**AUTOSTRADA DELLA CISA A15
RACCORDO AUTOSTRADALE A15/A22
CORRIDOIO PLURIMODALE TIRRENO-BRENNERO
RACCORDO AUTOSTRADALE FRA L' AUTOSTRADA DELLA CISA-FONTEVIVO (PR)
E L' AUTOSTRADA DEL BRENNERO-NOGAROLE ROCCA (VR). I LOTTO.**

PROGETTO ESECUTIVO

**GENERALE - GENERALE
RELAZIONE DI ATTESTAZIONE DI RISPONDEZZA AL
PROGETTO DEFINITIVO E ALLE RELATIVE PRESCRIZIONI
ALLEGATO 3 - PRESCRIZIONI ASPI**

Figura 1 – Immagine rappresentativa della Carta con localizzazione delle prescrizioni ASPI

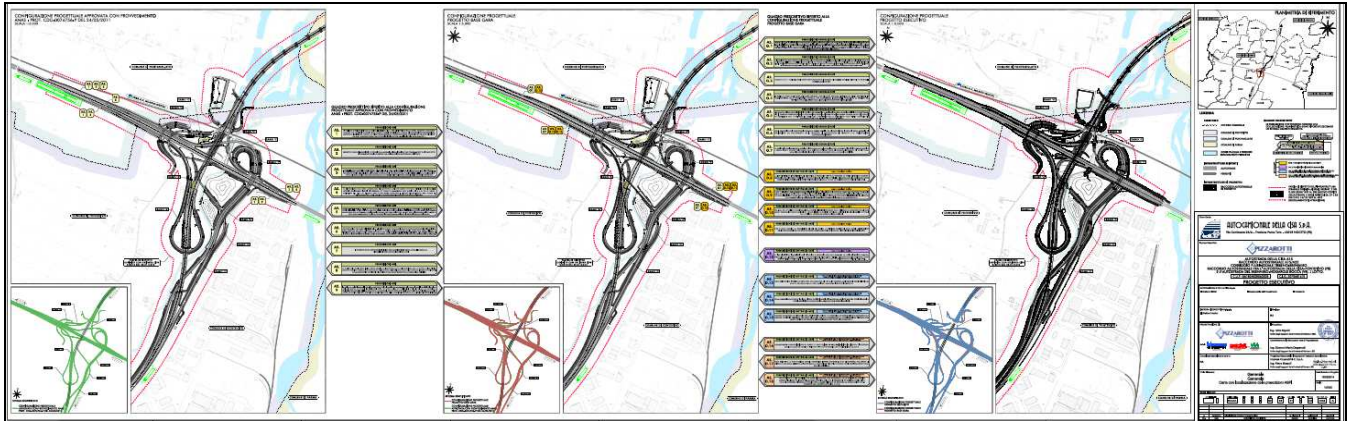
All'interno delle planimetrie di progetto sono inserite e localizzate sulla tavola le prescrizioni impartite da Autostrade per l'Italia.

Per meglio valutare le modifiche apportate alla configurazione planimetrica dell'interconnessione per l'adeguamento ai quadri prescrittivi le successive soluzioni state raffrontate a quelle precedenti e graficizzate attraverso uno schema semplificato dello svincolo.
